Emne: Bemærkninger fra Hanehøjvej 28, 9520 Skørping - til høring om projektforslag int. varmforsyningsloven J. nr. 13.03.11-P16-6-22

Til: Rebild Kommune, Center Plan, Byg og Vej
J. nr. 13.03.11-P16-6-22

Hanehøjvej 28, 9520 Skørping
 Kommende Fjernvarmeledning
 Det Hele Menenske A/S - 18.09.2022

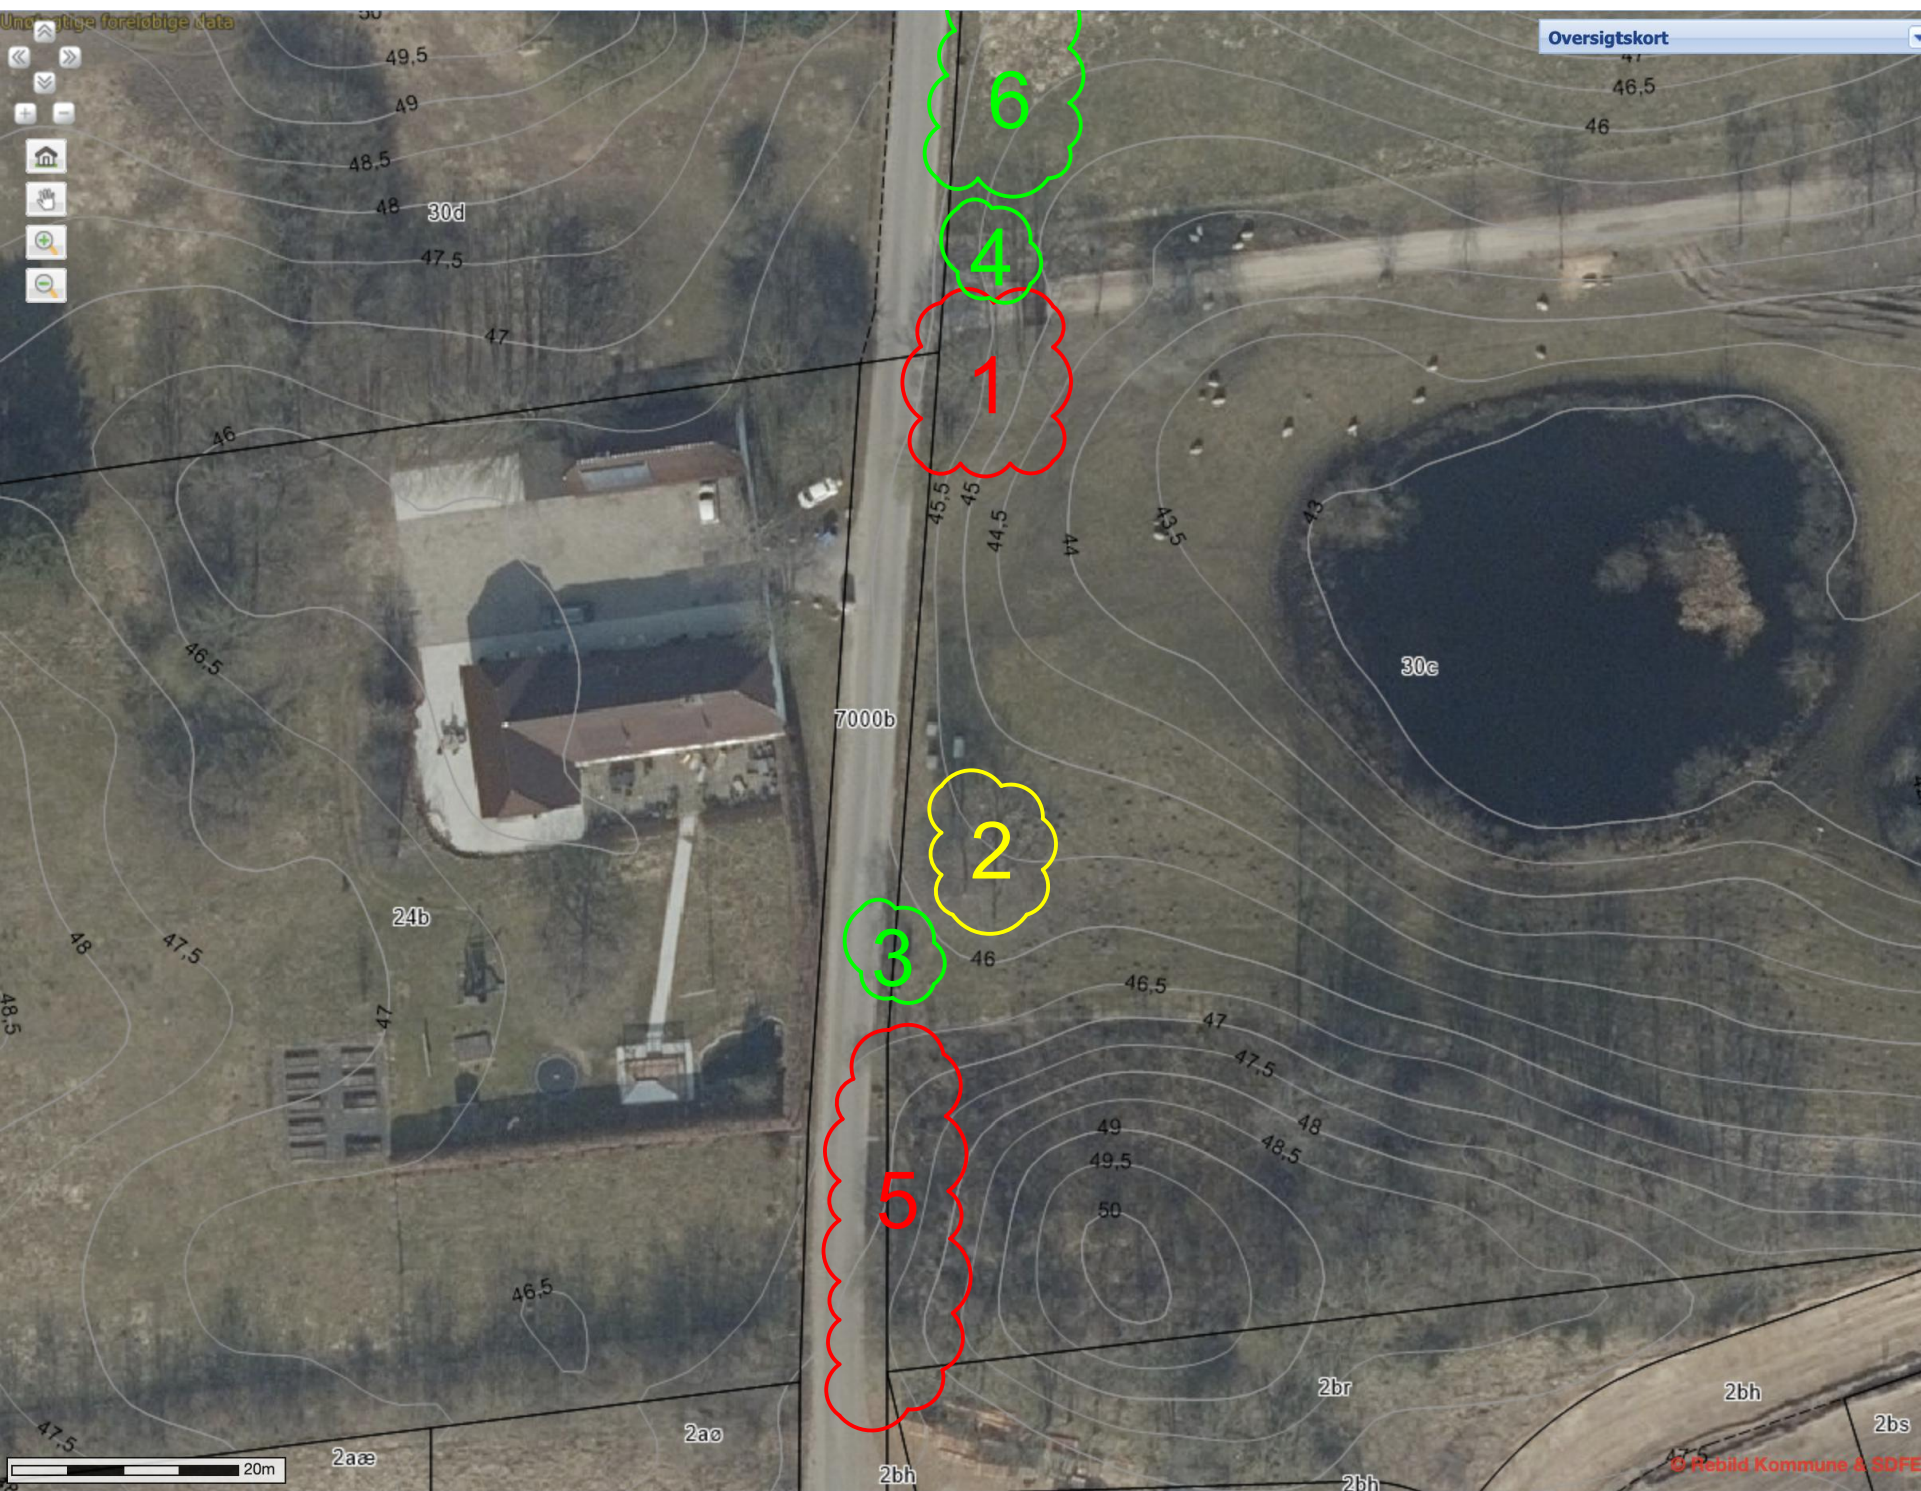
1. Her står flere store træer der ønskes bevaret, både personligt, men ligeledes for helhedsindtrykket omkring Skørping, for at opretholde Helhedsplanens intentioner omkring "Byen i Skoven og Skoven i Byen". Lad os tage en snak på stedet hvordan vi kan passere her og evt. rodsikre ledningerne med foringsrør - færsten er trukket tilbage, da jeg ved anlæggelsen var bekendt med Fjernvarmes planer, så ingen problem her.

2. Flere gamle træer der ønskes bevaret - se pkt. 1 - disse står heldigvis længere tilbage, så tænker ikke problemet er så stort her.
3. Gammel stor levende stub - uden landskabelig værdi, accept på at denne fjernes for at sikre rørføringen.

4. Alle valnøddetræ - plantet for ca. 3-4 år siden, så kan forholdsvis let flyttes - skal alligevel have flyttes flere så disse, så det skal jeg nok tage

5. Her er til gengæld et større problem - idet der lige indenfor skel, står flere gamle landskabelig værdifulde træer, der sammen med den naturlige høj, er med at danne landskabelig overgang mellem by og land i tråd med Helhedsplanens intentioner for Skørping. Ud over et personligt ønske om bevarelse af beplantningen og dermed undgå ødelæggelse af landskabelige værdier, tænker jeg helle ikke det er fordelagtigt for projektet, med en tilsvarende debat i Skørping som helhed, som da træerne blev fældet i forbindelse med udstykning af indkørslen / slugten til Hanehøjvej. Heldigvis er rabatten her lidt større mellem skel og vejsiden, end på det øvrige stykke, hvorfor jeg her kunne foreslå at traceen placeres samlet i det kommunale areal (evt. lidt længere ude under vejbanen hvis behov) og fjernvarmerørene rodsikres med foringsrør.

6. På det resterende areal op mod mit skel, er der ikke problemer - man kunne dog overveje hvis ikke traceen kan være mellem skel og vej at trække det ene eller begge rør ind på den anden side af hegnet i skel, således at man ikke skal til at lave nyt hegn langs hele strækninger, idet det er under 3 måneder gammelt og monteret med fårehegn, grundet arealerne skal afgræsses fra foråret af, som naturafgræsning. Har tidligere meddelt Fjernvarmen af arbejderne ville pågå, men fik besked på, at jeg blot skulle anlægge, så ordende de når de kom.

OBS: er bekendt med følgende krydsende ledninger af vej:

- a. Kloakledning for regnsvand fra Hanehøjvej 27 til søen overfor
- b. Vandledning fra Hanehøjvej 29, stophane kan anvises
- c. 230 V strømledning fra Hanehøjvej 29 - opføring kan anvises
- d. Brandhave på min side af vejen - er ikke klar over ledningsføring hertil med kunne frygte den ligger parallelt hvor trache forventes placeret
